INFORME
INSPECCIÓN TÉCNICA DE OBRA

Número de Informe: 103/2014
11 de junio del 2015

INFORME FINAL N°103, DE 2014, SOBRE
INSPECCIÓN A LAS OBRAS DEL
CONTRATO "REPOSICIÓN CENTRO
CULTURAL SAN GINÉS", A CARGO DE LA
DIRECCIÓN DE ARQUITECTURA REGIÓN
METROPOLITANA.

Fotografías de la fiscalización en terreno.

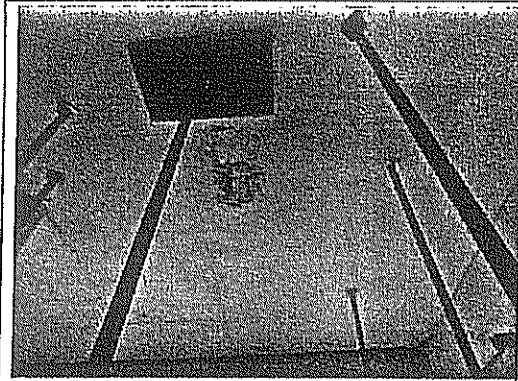
<p>LÍNEA DE OBRAS [09.07.14]</p> <ul style="list-style-type: none"> - BARRAS METÁLICAS PERALTA VITRIFICADA (INCLUYE REBOSAR) - PUEBLO ANTIVANDÁLICAS TUBERIZACIONES BARRAS ACER - BARRAS IMPEDIBLES ACERO INOXIDABLE 64 CM. - FORTALECIMIENTO ANTI-MANCHA ACERO INOXIDABLE MARCA WALTER - JERAPAS DE MANO ACERO INOXIDABLE BARRAS TUBERIZACION CABLES T3-20-3202 RESIN DE TITANIO 25 16 	<p>LÍNEA DE OBRAS [09.07.14]</p> <ul style="list-style-type: none"> - BARRAS METÁLICAS PERALTA VITRIFICADA (INCLUYE REBOSAR) - PUEBLO ANTIVANDÁLICAS TUBERIZACIONES BARRAS ACER - BARRAS IMPEDIBLES ACERO INOXIDABLE 64 CM. - FORTALECIMIENTO ANTI-MANCHA ACERO INOXIDABLE MARCA WALTER - JERAPAS DE MANO ACERO INOXIDABLE BARRAS TUBERIZACION CABLES T3-20-3202 RESIN DE TITANIO 25 16
<p>Fotografía N°1, de 24 de noviembre de 2014. Recepción comunicación libro de obras sin consignar fecha</p>	<p>Fotografía N°2, de 24 de noviembre de 2014. Recepción comunicación libro de obras sin consignar fecha</p>
